工程签证审批单

项目名称	开元壹号项目	工程名称	开元壹号五期
归属合同	开元壹号 62#地块一期外墙漆二标段 工程施工合同	合同编号	KYYH.62-JA-092
签证部位	开元壹号一期 8#楼西山墙、炮楼东、西侧外墙；10#楼东、西山墙、炮楼东、西、北三面外墙，开元壹号三期 36#、38#、社区活动中心部分墙面		
施工单位	河南金杰建筑工程有限公司		
签证内容	<p>签证内容：</p> <p>1、接甲方通知维修开元壹号一期 8#楼西山墙、炮楼东、西侧外墙；10#楼东、西山墙、炮楼东、西、北三面外墙保温、涂料。合计：8#楼保温、涂料 399.06 m²、打胶 955.74 m²；10#楼保温、涂料 173.87 m²，打胶 2472.18 m²。2、接甲方通知维修开元壹号三期 36#、38#、社区活动中心部分墙面维修，13 个工，每个工 500 元。</p> <p>施工单位经办人:(签字盖章)  日期：2022.9.26</p>		
监理单位意见	<p>监理工程师：(签字盖章)  尚吉 日期：2022.10.20</p> <p style="text-align: right;">物业</p>		
项目工程部意见	<p>专业工程师或经理：  日期：2022.10.17</p> <p>工程总监：  日期：2022.10.17</p>		
成本管理部意见	<p>该签证最终金额为408000元，金额大写人民币肆拾万捌仟元整。</p> <p>专业成本管理岗：  日期：2023.3.31</p>

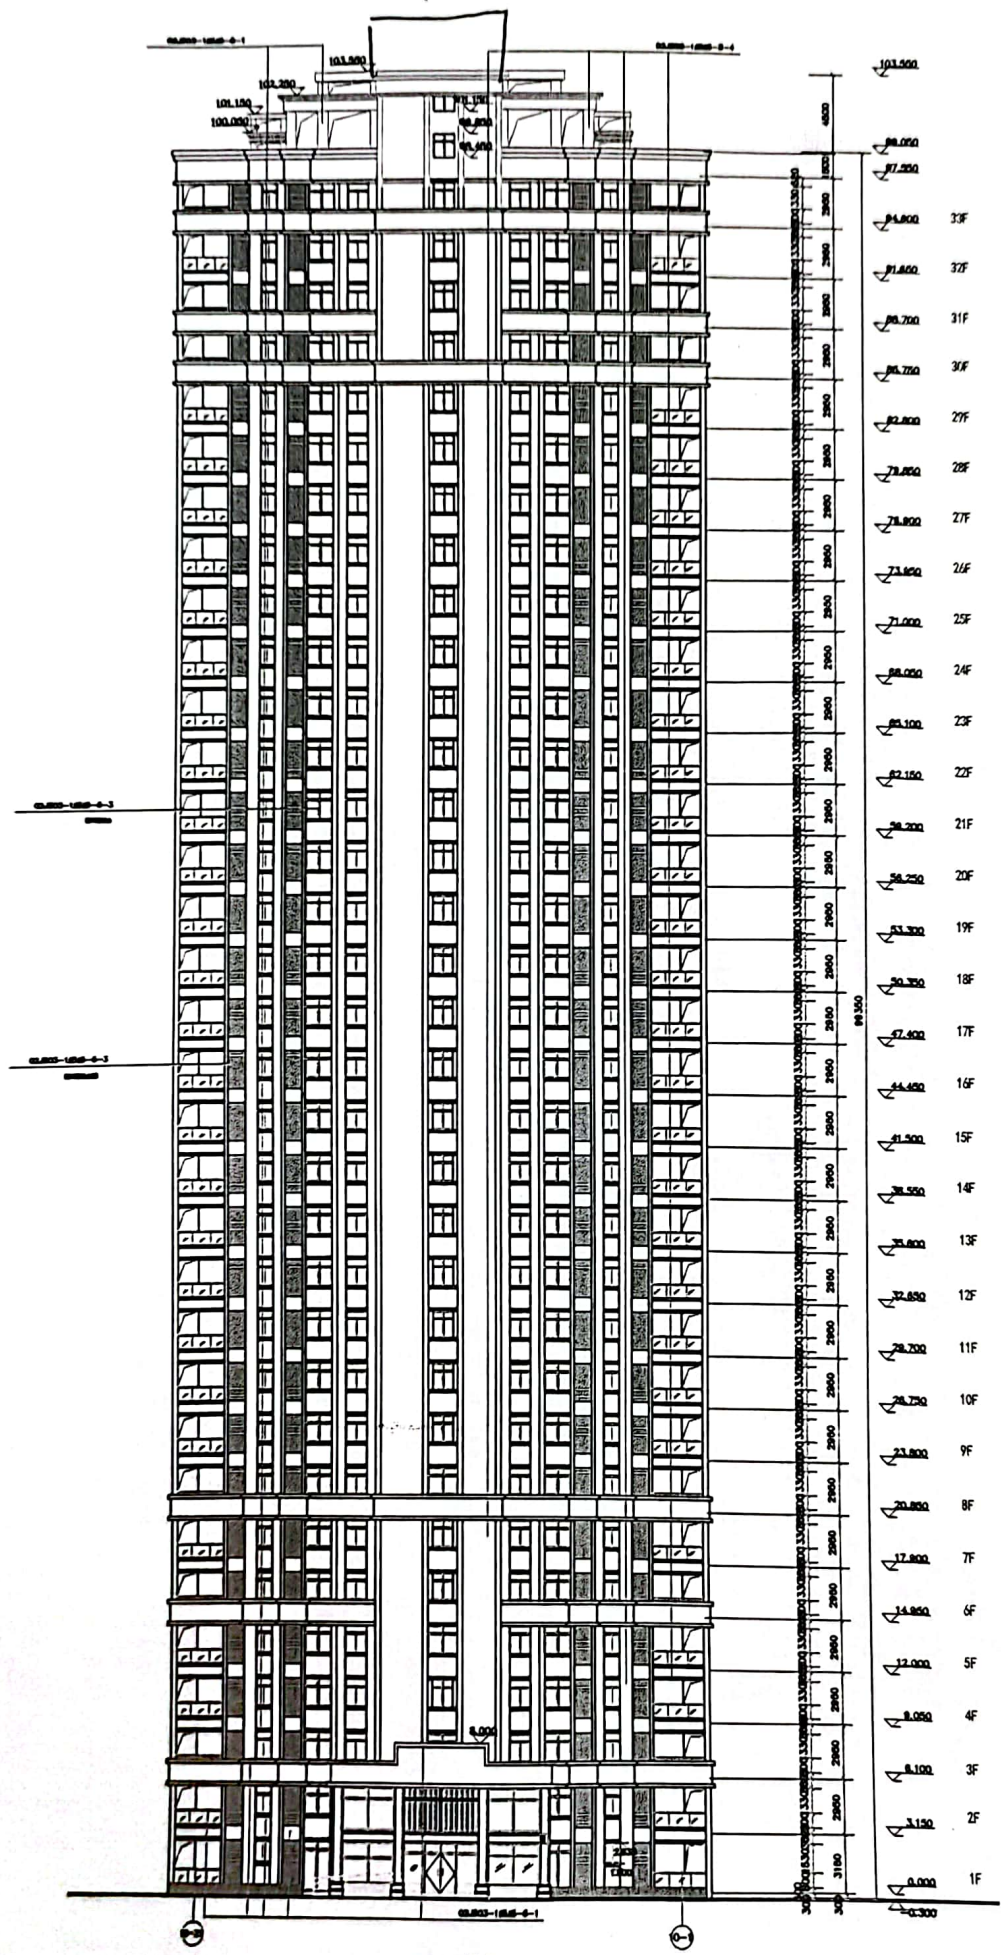
10#楼美炮楼已至打灰677.5m

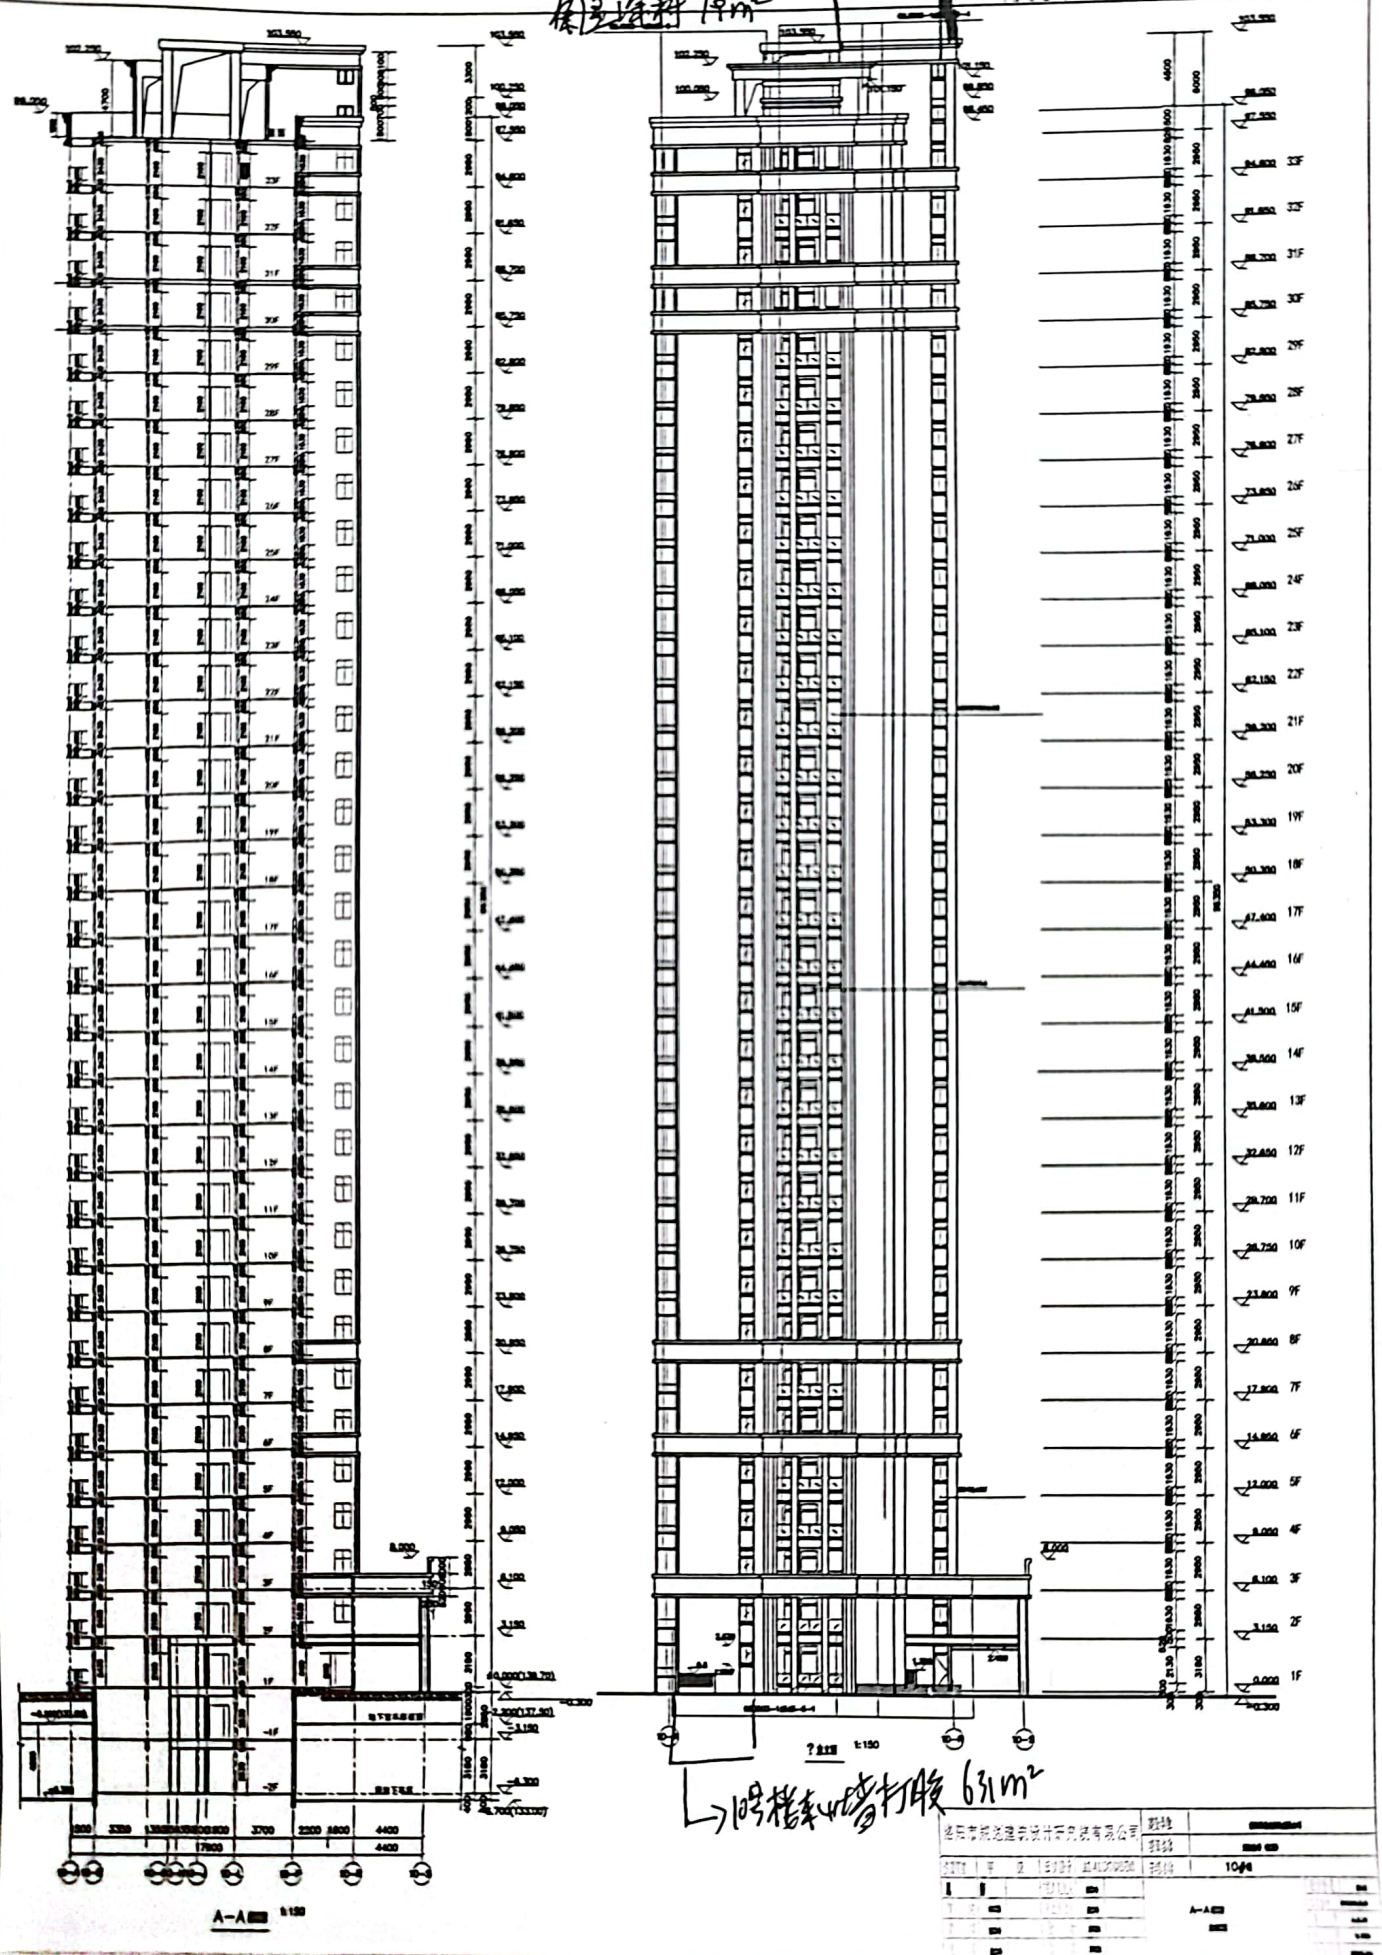
十号楼炮楼
正面打胶共
677.5平方。

10号楼北楼东(北)打胶 297m²
 东楼东(北)打胶 79m²

10号楼东(北)打胶 631m²

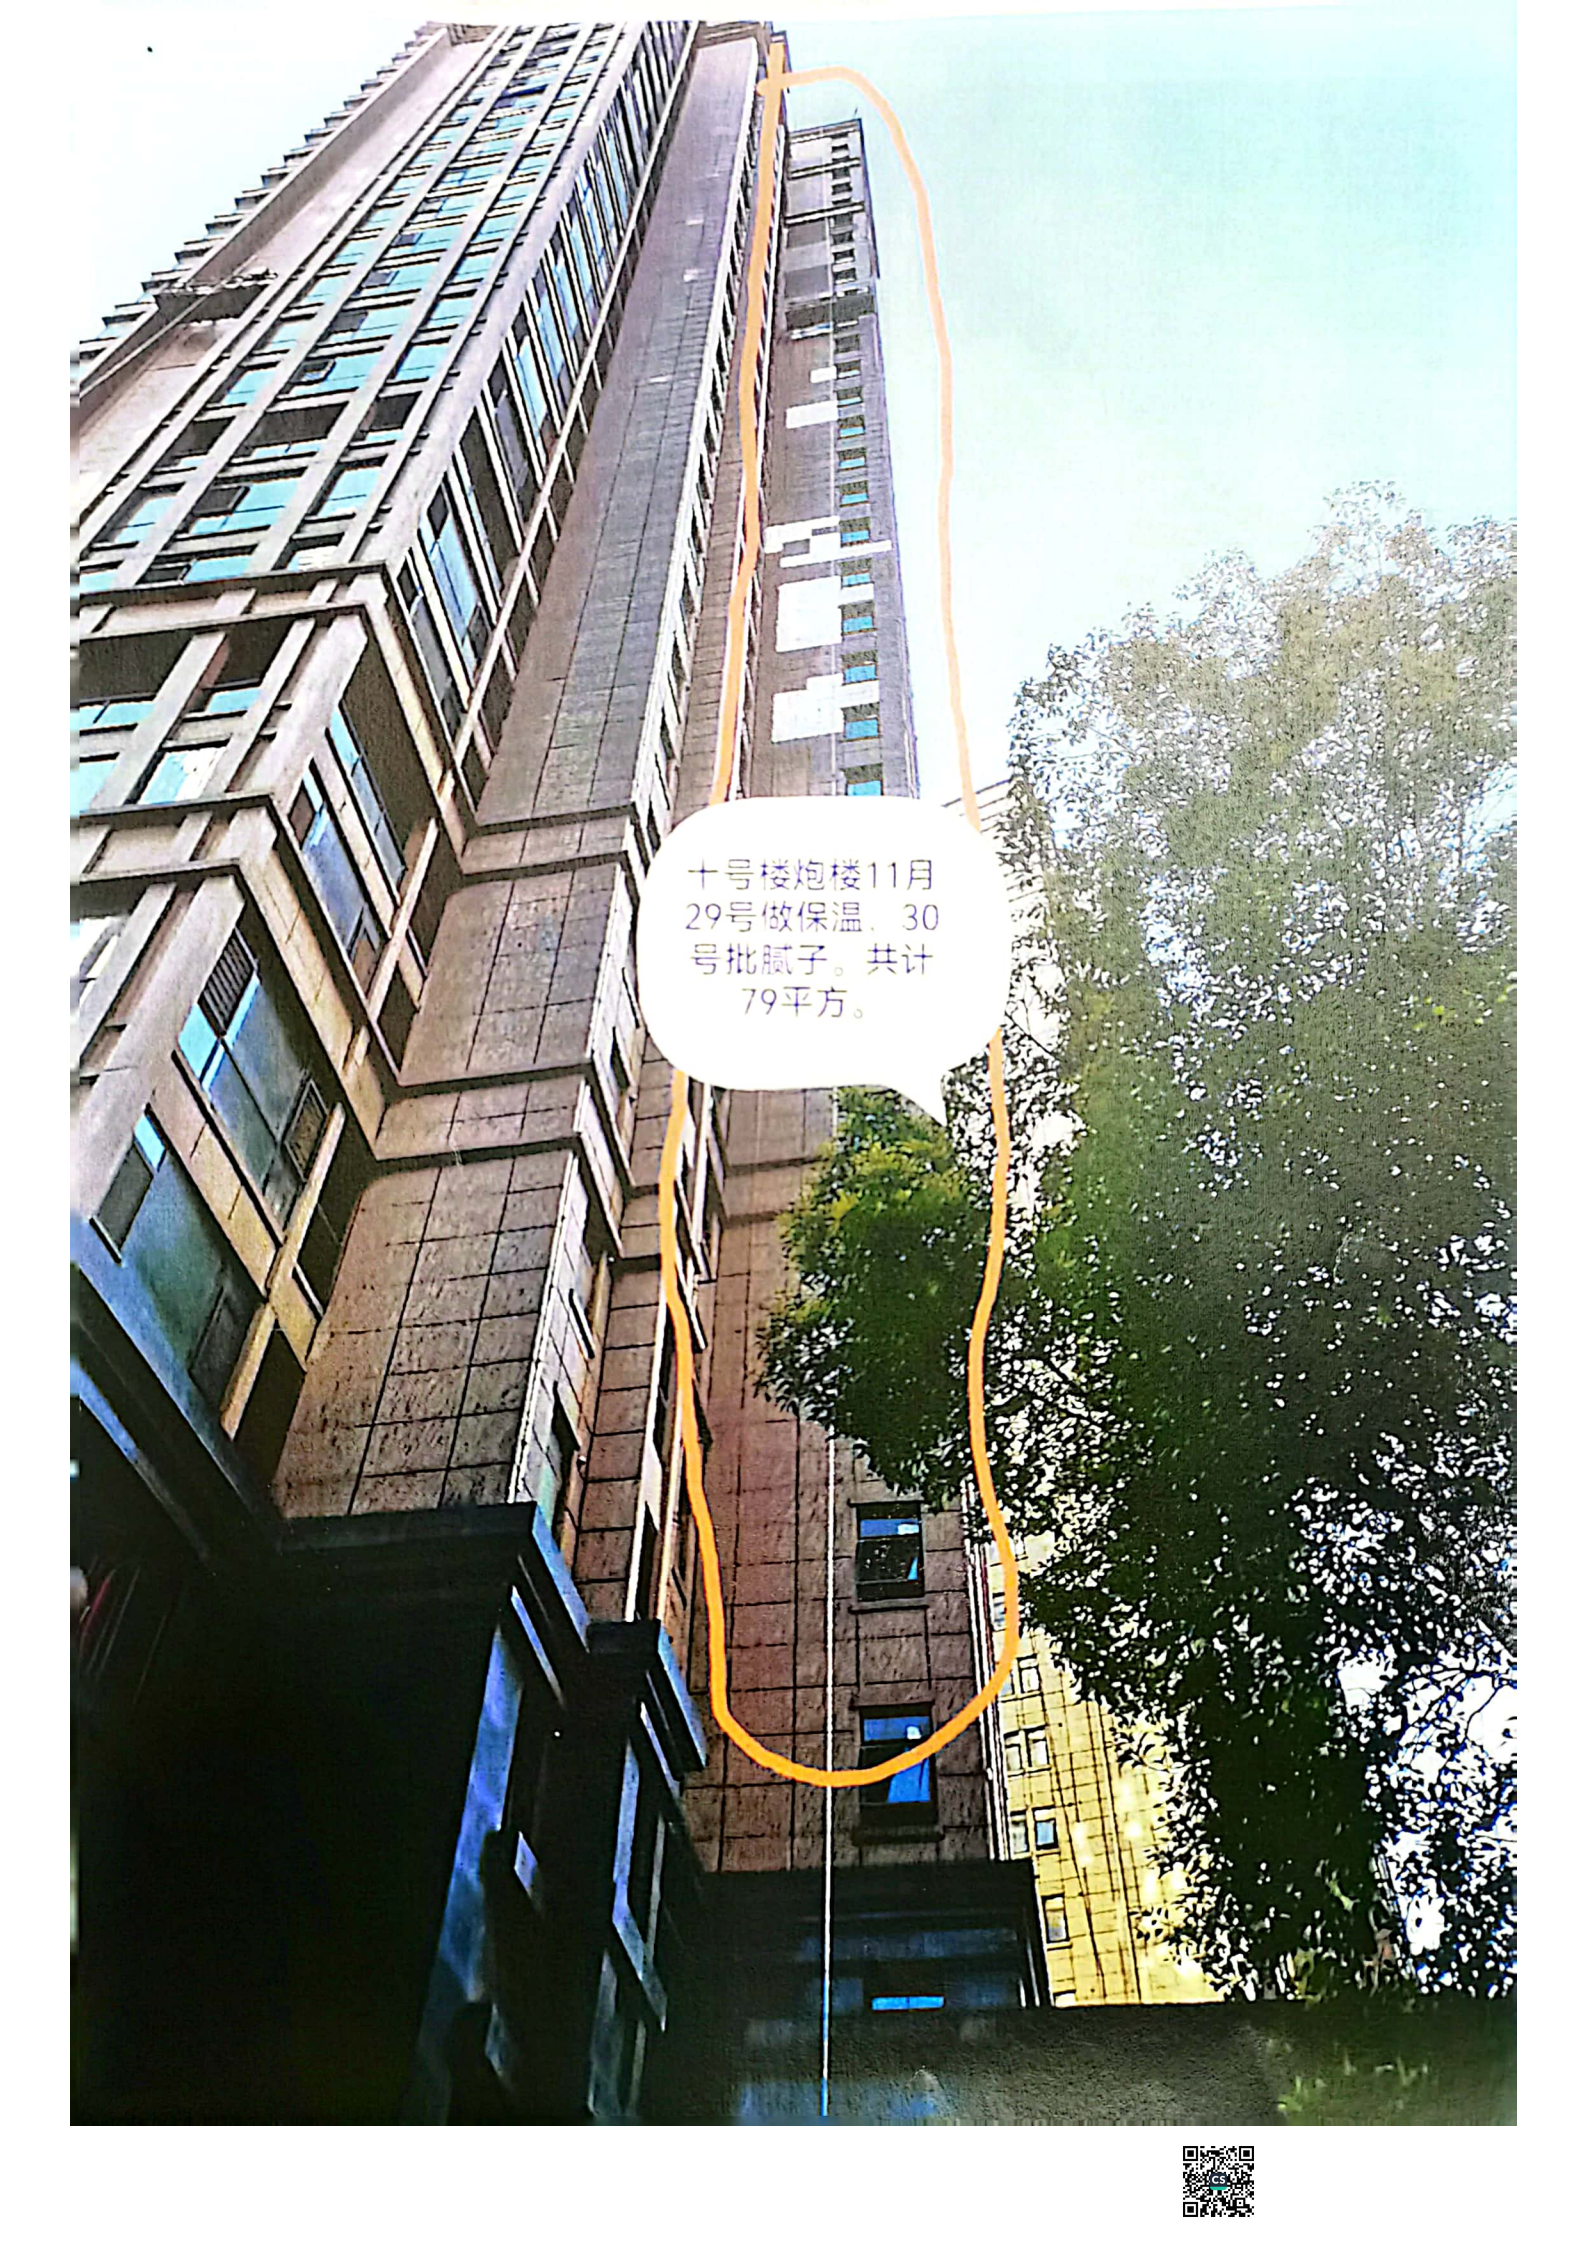
十号楼炮
楼东侧打
胶297

十号楼炮楼11月
29号做保温，30
号批腻子。共计
79平方。

十号楼东
山墙打胶
631平方。

71号楼炮楼西侧打胶 297m²
 保温涂料 95m²

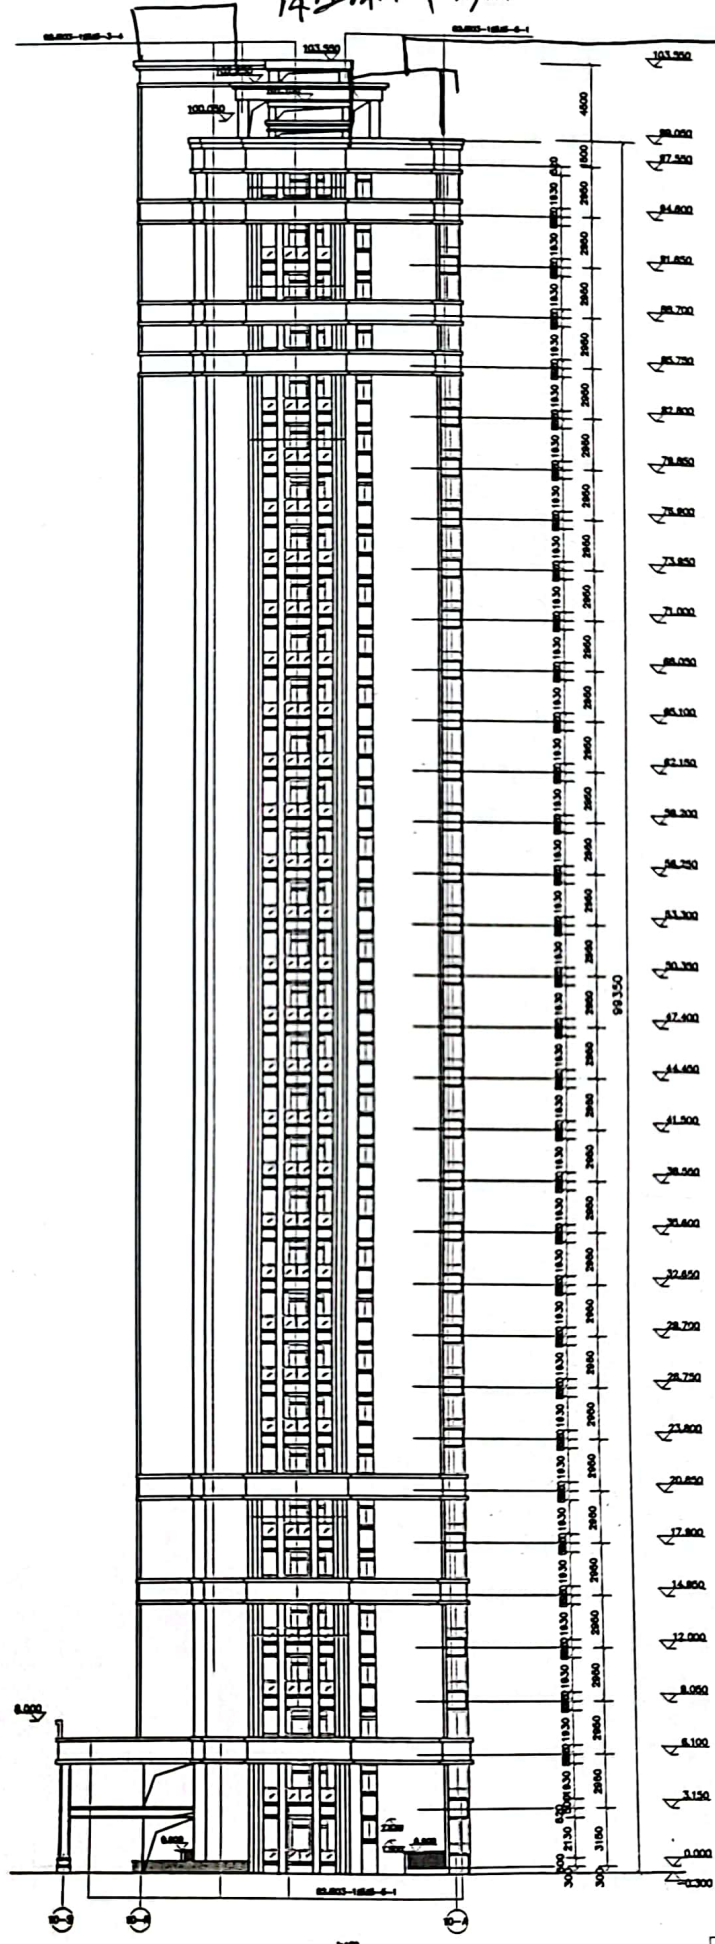
10号楼五山塔
 打胶 570m²

十号楼炮楼
西侧打胶
297平方。

十号楼炮楼西侧
15号做保温，17
号批腻子，保温
面积共95平方

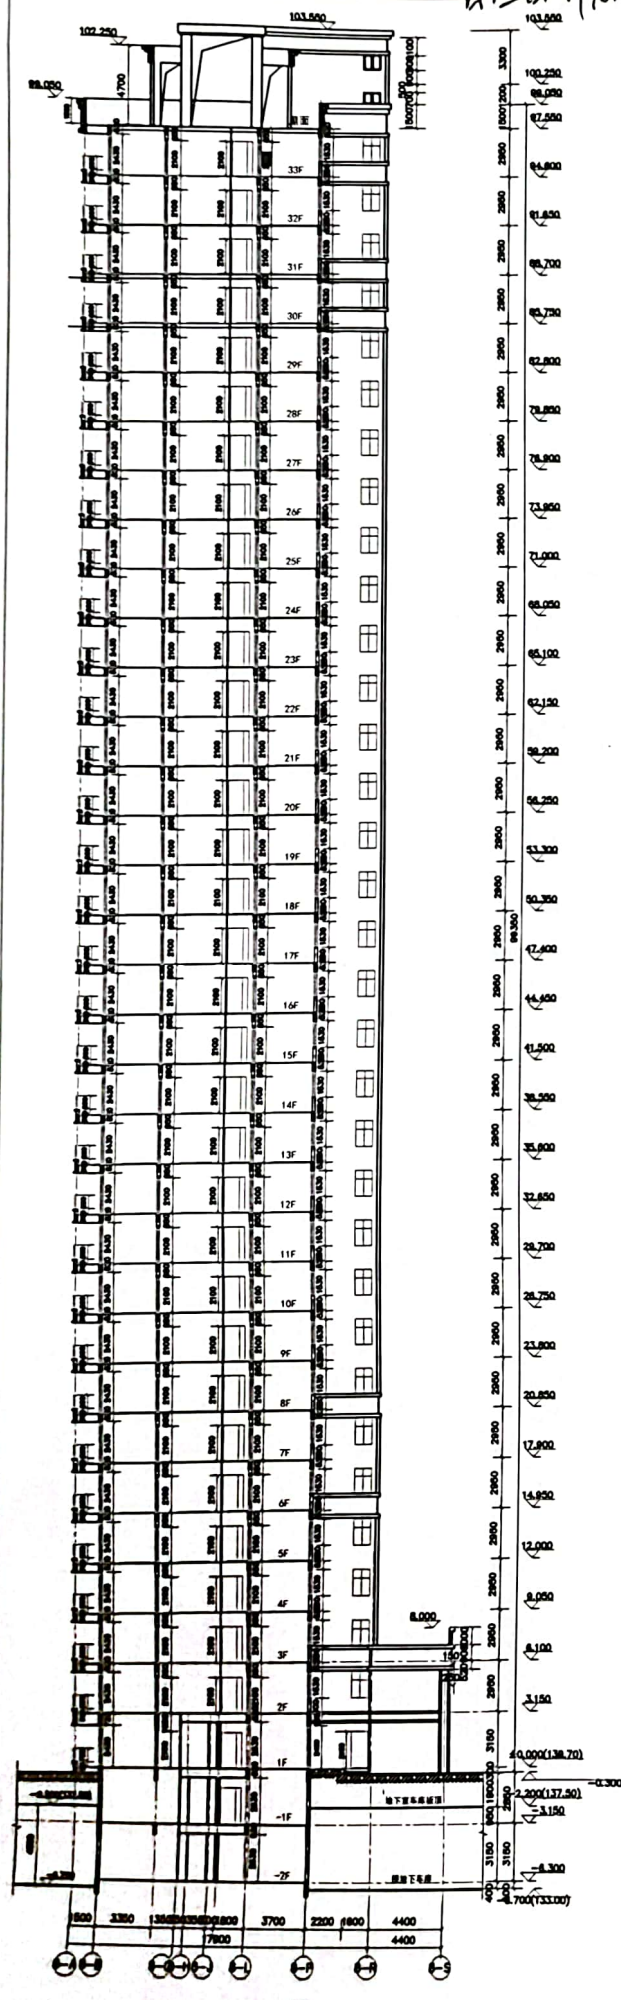
十号楼西
山墙打胶
共570

8号塔楼
 外圈材料 10m 打胶 369m
